Información importante: Dell OptiPlex 790/990

Placa base

Ahora los equipos Dell OptiPlex 790/990 se envían con una nueva placa base sin los siguientes componentes:

Ilustración 1. Placa base de una versión anterior con el disipador de calor.

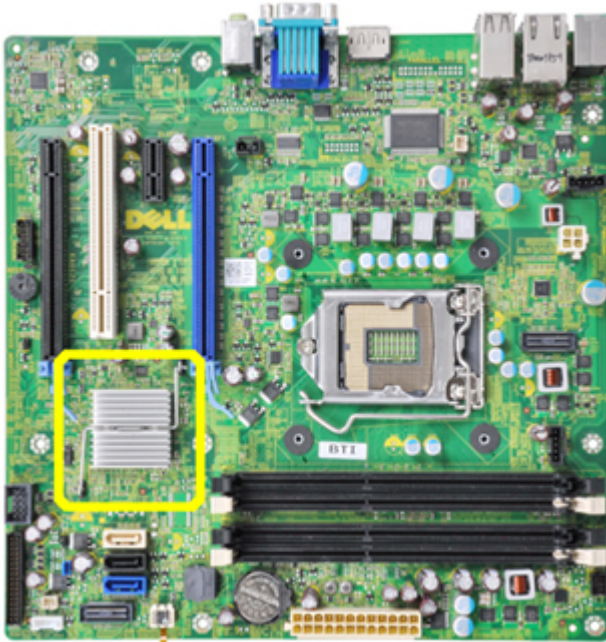
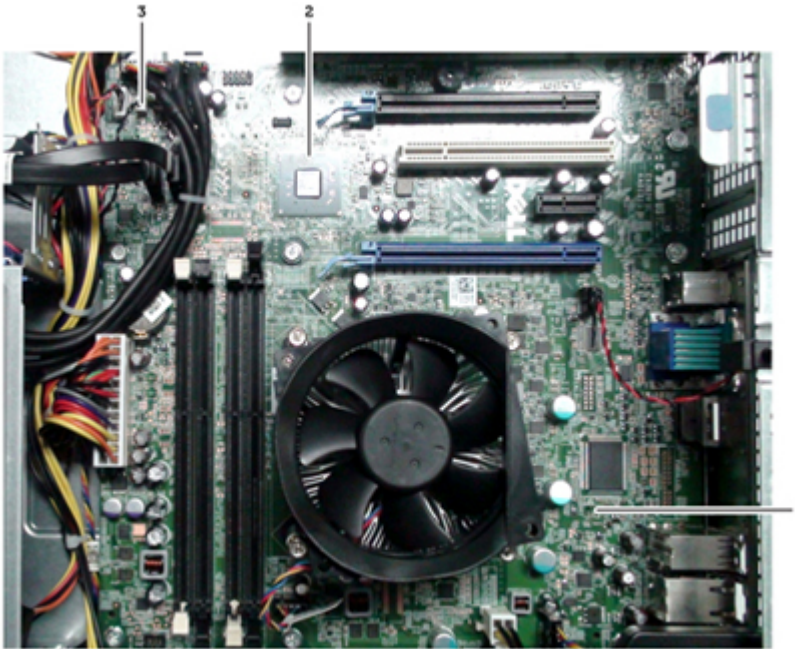
- Disipador de calor
- Sensor térmico de la fuente de alimentación (chasis de equipos de sobresa solamente)

La siguiente imagen muestra una versión anterior de la placa base enviada con el disipador de calor.

Las placas base enviadas con la versión A11 u otras posteriores NO contendrán el disipador.

Extracción del sensor térmico de la fuente de alimentación

El sensor térmico de la fuente de alimentación solo se quita del chasis de los equipos de sobremesa.

NOTA: Si ha cambiado la placa base por una nueva en el chasis de equipo de sobremesa, asegúrese siempre de que la versión de BIOS es A11 u otra posterior.

AVISO: Si no actualiza el BIOS, puede recibir el mensaje de error Alert! Chipset heat sink not detected (¡Alerta! No se ha detectado disipador de calor de chipset) durante la autoprueba del encendido (POST).
